ÚŘAD PRO CIVILNÍ LETECTVÍ

VEŘEJNÁ VYHLÁŠKA

OPATŘENÍ OBECNÉ POVAHY

Změna hranic a rozdělení dočasně vyhrazeného prostoru LK TSA4 HRADIŠTĚ

Současný prostor LKTS4(červený prostor) a návrh zmenšeného prostoru LKTS4 (modrý prostor)

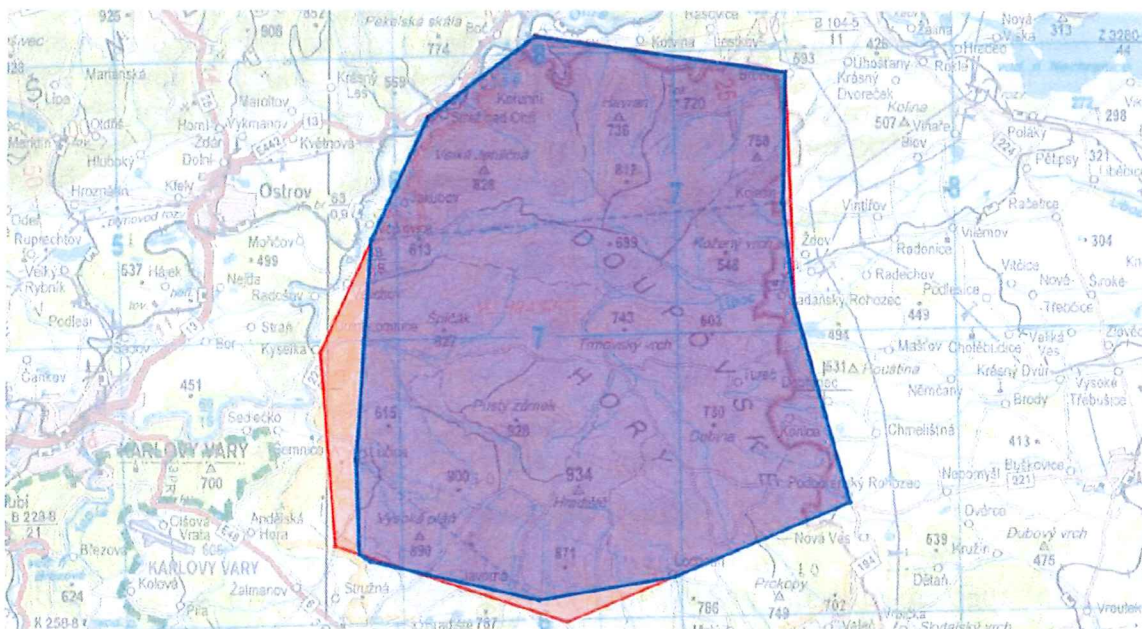
2. Navrhovaný stav – zmenšení

(návrh zmenšeného LKTSA4, vč. vazeb na ostatní již existující prostory)

1. 50 21 04,00 N 013 13 47,00 E -
2. 50 18 35,00 N 013 13 45,00 E -
3. 50 16 40,00 N 013 14 06,00 E -
4. 50 12 51,65 N 013 15 49,68 E - (*společný bod s TMA I Karlovy Vary*)
5. 50 11 26,00 N 013 10 32,00 E -
6. 50 10 59,00 N 013 06 26,00 E -
7. 50 11 42,50 N 013 01 22,00 E -
8. 50 11 51,00 N 013 01 01,00 E -
9. 50 13 39,00 N 013 00 55,00 E -
10. 50 17 50,42 N 013 01 19,26 E - (*společný bod s TMA I Karlovy Vary*)
11. 50 20 11,00 N 013 03 00,00 E -
12. 50 21 44,00 N 013 06 13,00 E -
1. 50 21 04,00 N 013 13 47,00 E

Návrh rozdělení prostoru LKTS4

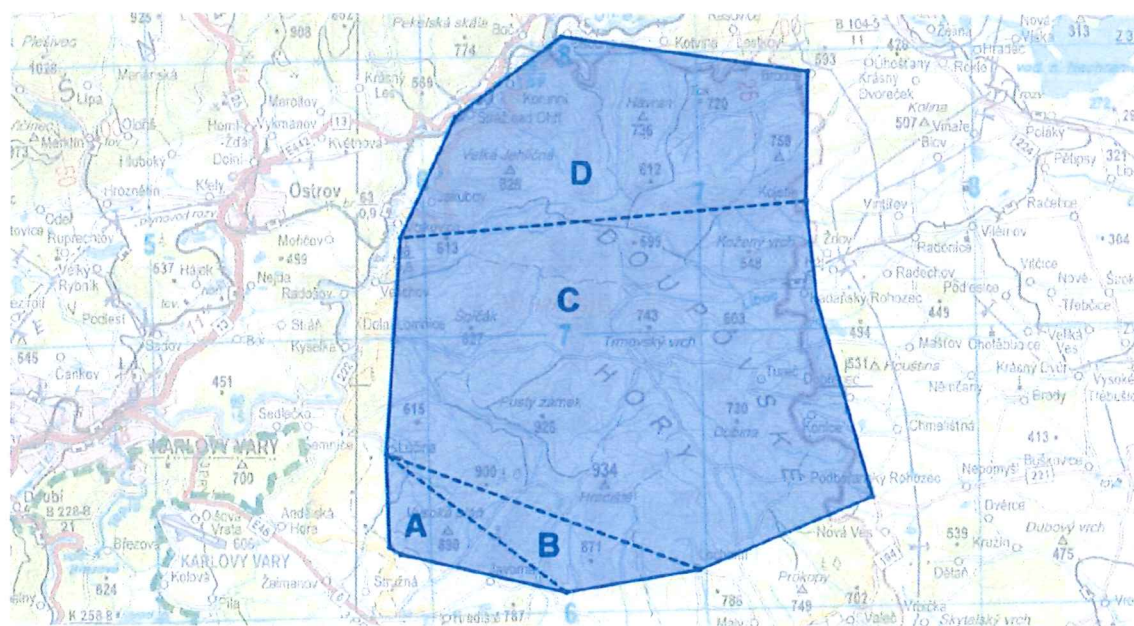
Navrhovaný stav – rozdělení

(návrh na rozdělení zmenšeného LKTSA4 na část „A“, „B“, „C“ a „D“)
